過電流ロック形高圧交流気中負荷開閉器(PAS)の仕様変更について

平素は、当社製品をご利用いただき、誠にありがとうございます。  
この度、過電流ロック形高圧交流気中負荷開閉器(PAS)の仕様変更を行いますのでお知らせいたします。

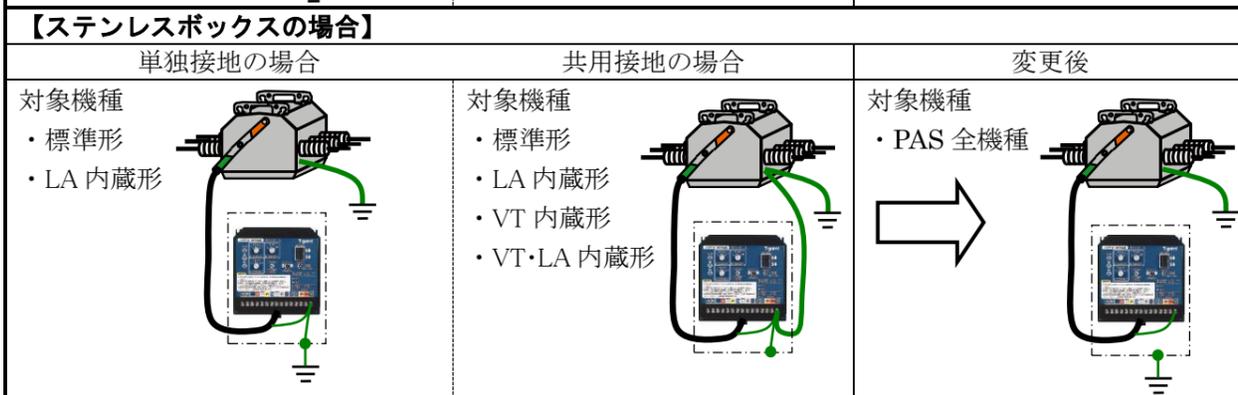
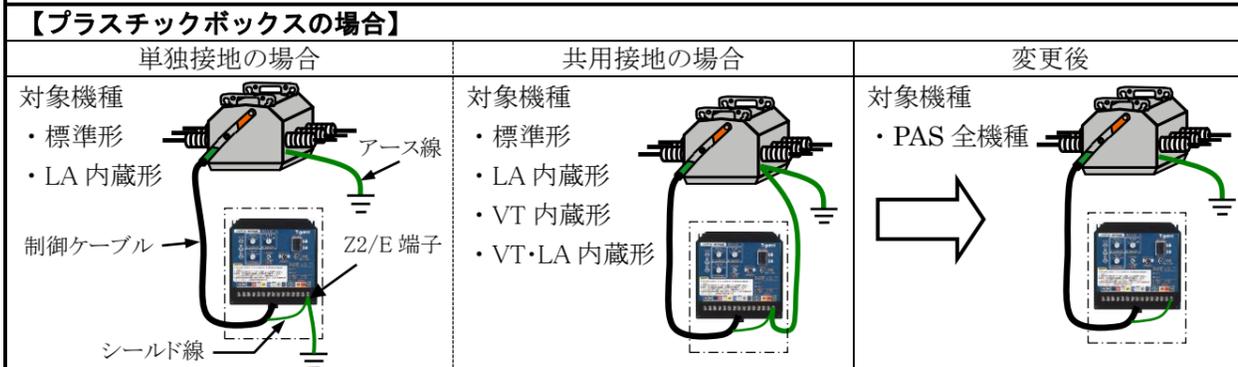
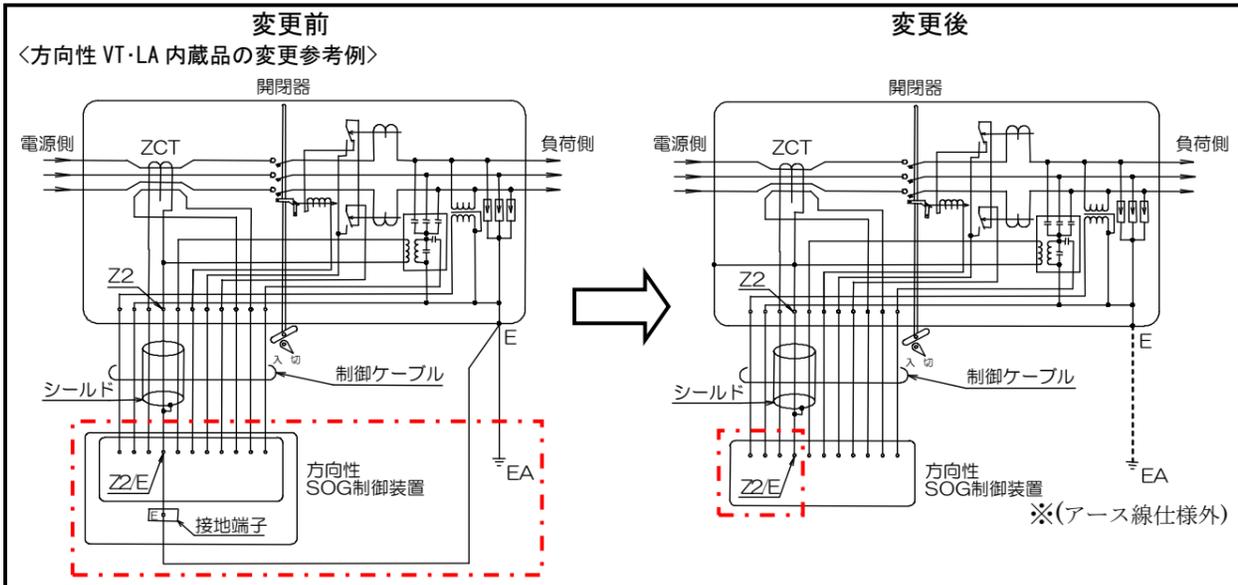
1-1 接地方式の変更

制御装置(リレー)の「Z2/E 端子」への接地を不要とし、工事の手間を省きました。  
(開閉器内で「Z2」と開閉器の接地を共通としているため)

※制御装置を収納するボックスが、ステンレスボックス製の場合は、ボックス自体の接地が必要となります。  
※アース線は仕様外となりますので、別途ご準備ください。

1-2 変更品の識別方法

- ・カバー底面のロゴマークの色を黒色へ変更します。
- ・制御ケーブルの表示でも識別が行えます。

カバー底面の表示		制御ケーブルの注意表示
変更前	変更後	
<p>鋼板製 : 赤色 ステンレス製 : 青色</p>	<p>鋼板製 } 黒色 ステンレス製 }</p>	<p>※制御ケーブル端末に下記注意札を取付けています。</p> <div style="border: 2px solid red; padding: 5px;"> <p style="text-align: center; color: red;"><b>“注意”</b></p> <p>・制御装置の「Z2/E」端子にアース線は、<u>接続しないで下さい。</u></p> <p>・「Z2/E」端子にアース線を接続した場合は、SOG制御装置が正常動作できませんので、確実に確認をお願いします。</p> <p>※ 開閉器の外箱は必ず接地して下さい。(A種接地)</p> </div>
